**Avis délibéré de l’Autorité environnementale
sur le plan de gestion pluriannuel des
opérations de dragage - UHC n°5, direction
territoriale Nord - Pas-de-Calais
de Voies navigables de France (59)**

n°Ae : 2018-48

Avis délibéré n°2018-48 adopté lors de la séance du 25 juillet 2018

Figure 1 : Carte de localisation des zones de dragage sur le périmètre de l'UHC n°5. Sur cette figure, la Marque figure en rouge foncé. Source : étude d'impact

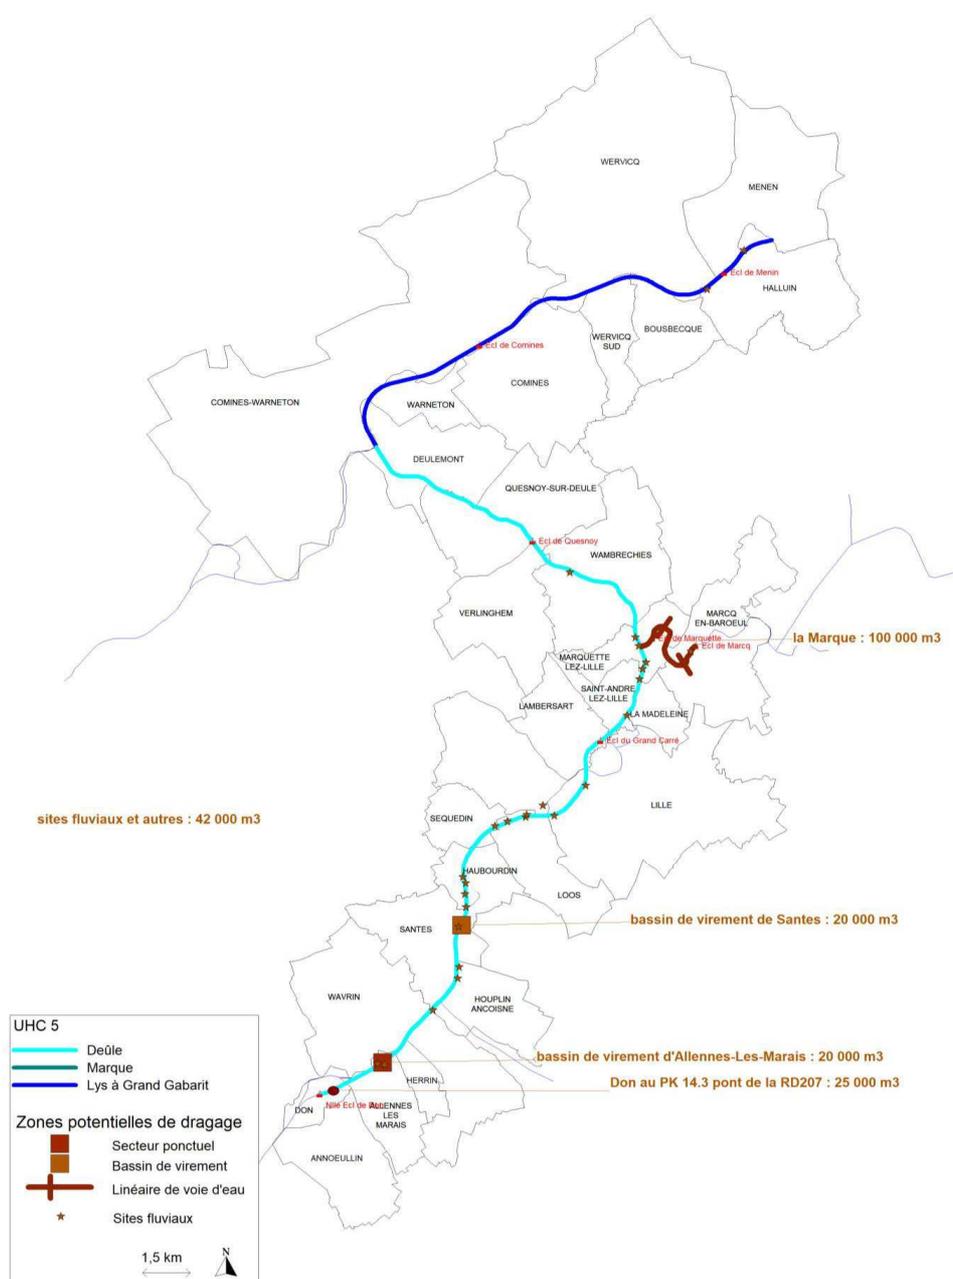
Le dossier comporte des cartes permettant de situer les secteurs d'« engraissement »¹² sur le linéaire du canal de la Deûle, où les sédiments se sont déposés. Les autres secteurs du PGPOD ne figurent pas sur ces cartes.

L'Ae recommande de produire dans le dossier des cartes permettant de situer les secteurs d'engraissement pour l'ensemble de l'UHC, notamment sur tous les secteurs susceptibles d'être dragués pendant la durée du PGPOD.

La localisation géographique des opérations est représentée sur la figure 1.
